## 改善箇所説明図②

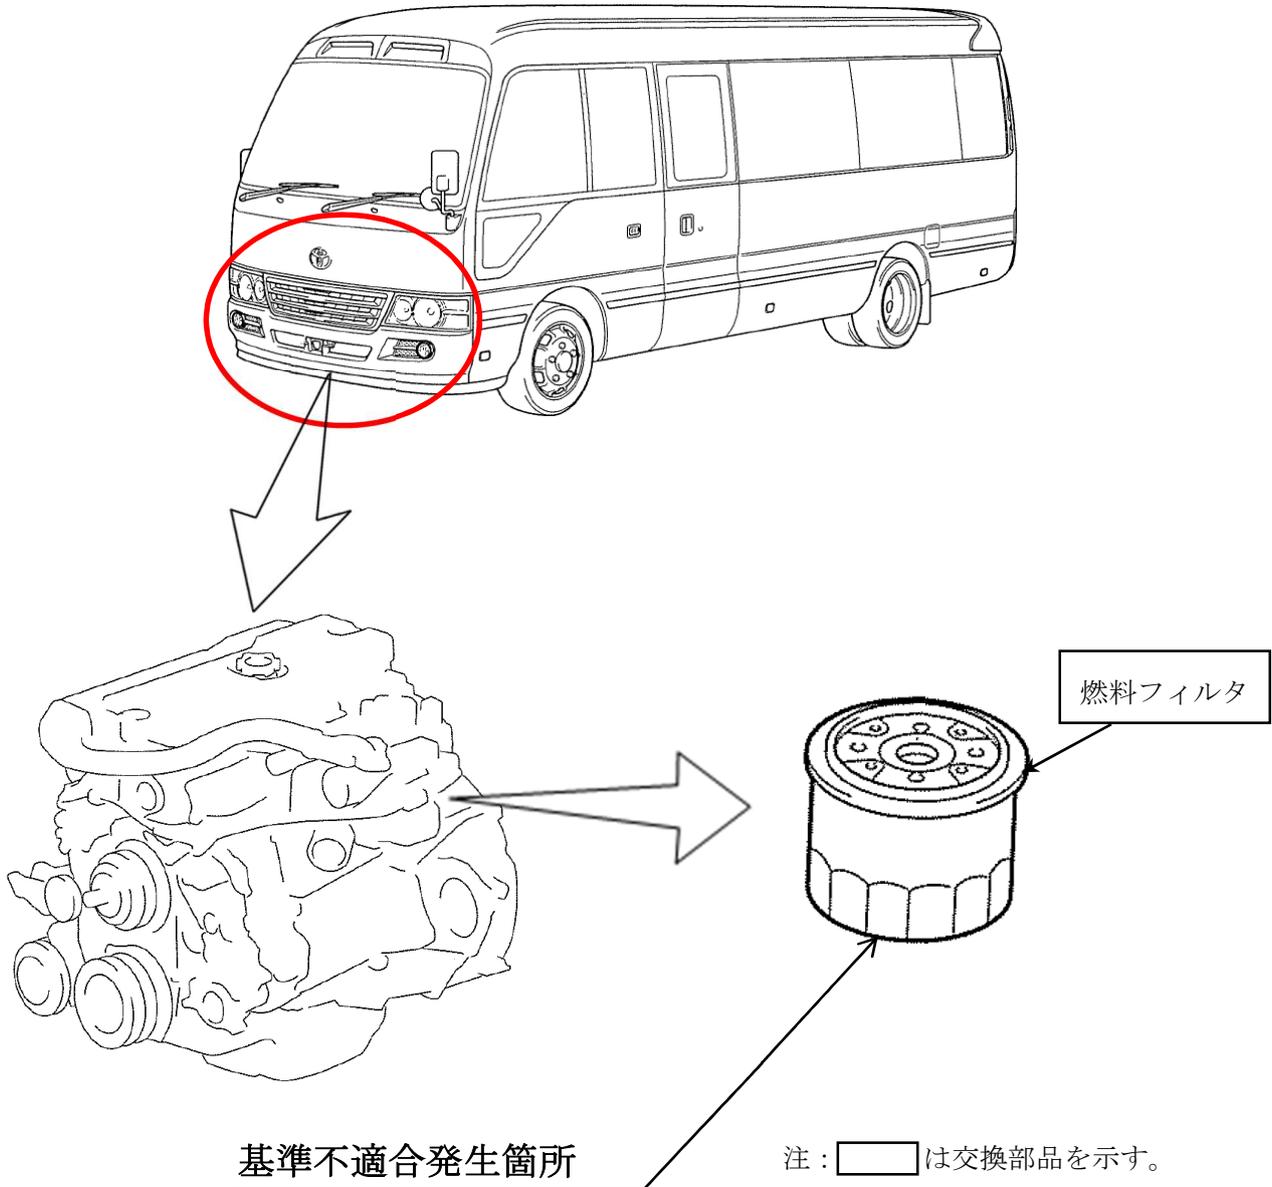
ディーゼル車の燃料装置において、原動機に取り付けられている燃料フィルタの強度が不足しているため、頻繁に原動機の始動、停止を行うと燃料圧力の変動により、燃料フィルタのケースに亀裂が入るものがある。そのため、そのままの状態で使用を続けると、亀裂が進行しフィルタケースが破損して、最悪の場合、燃料が漏れるおそれがある。

全車両、当該燃料フィルタを対策品に交換する。

識別：改善済車両には車台番号打刻の型式最終桁の上に黄色ペイントを塗布する。
